**COMMISSION RÉGIONALE DE LA MOBILITÉ
GEWESTELIJKE MOBILITEITSCOMMISSIE**

**ADVIES OVER HET
RICHTPLAN VAN AANLEG
RPA JOSAPHAT**

Aanvrager	Brusselse Hoofdstedelijke Regering, overeenkomstig artikel 30/5, § 1 van het BWRO
Aanvraag ontvangen op	18/10/2021
Uiteenzetting	04.10.2021 door dhr. Thomas Van Den Boogaerde, Perspective Brussels.
Overgemaakt document	Het ontwerp van richtplan van aanleg (RPA), het milieueffectenrapport (MER); de niet-technische samenvatting (NTS) van het MER; het besluit van de Brusselse Hoofdstedelijke Regering tot goedkeuring van het ontwerp van Richtplan van Aanleg "Josaphat". Voorstelling in de GMC op 04.10.2021
Advies aangenomen door de Gewestelijke Mobiliteitscommissie op	25/10/2021

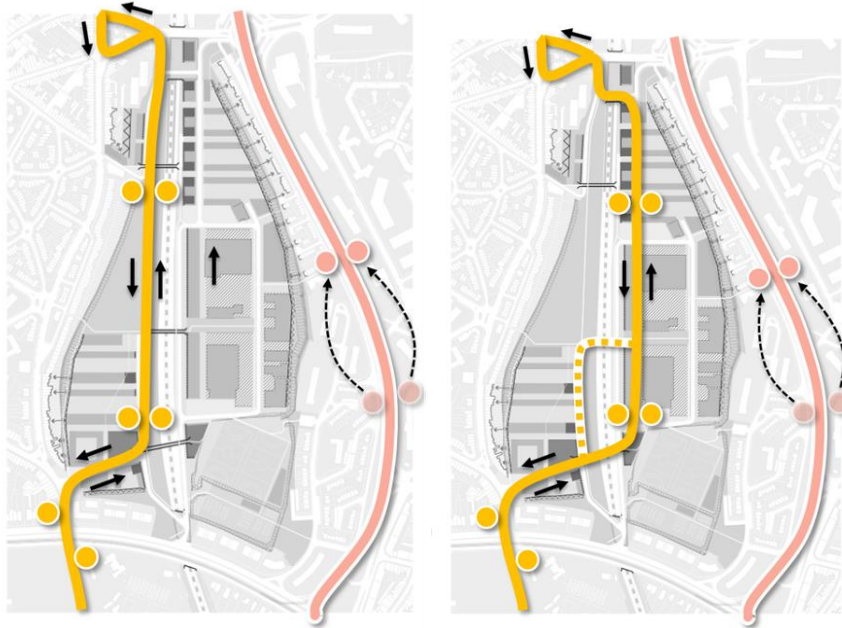
In het ontwerp van RPA wordt voorgesteld een extra tramhalte te creëren op de Leopold III-laan, wat de volgende afstanden tussen de haltes oplevert: 500 m tussen Leopold III/Pentathlon, 250 m tussen Pentathlon en de bijkomende halte en 450 m tussen de bijkomende halte en Evere Shopping. Voor de MIVB is de tramverbinding (alsook de vooruitzichten om de frequentie van lijn 62 te verhogen eens de verlenging van de lijn naar Zaventem klaar is) geen reden om een nieuwe halte op de Leopold III-laan toe te voegen, die zich op slechts 250 m van de halte Pentathlon zou bevinden, wat een te korte afstand tussen beide haltes is. Het verplaatsen van de tramhalte Pentathlon (en niet de aanleg van een bijkomende tramhalte) was een van de aanbevelingen van de in 2015 uitgevoerde ES, terwijl het te analyseren ontwerp van RPA in alle opzichten een grotere densiteit vertoonde (aantal woningen, enz.).

De Commissie vraagt de tramhalte Pentathlon te verplaatsen in de richting van de halte Evere Shopping, zodat deze zo dicht mogelijk bij de nieuwe verbindingsweg tussen de Josaphatsite en de laan komt te liggen, overeenkomstig de onderstaande plannen.
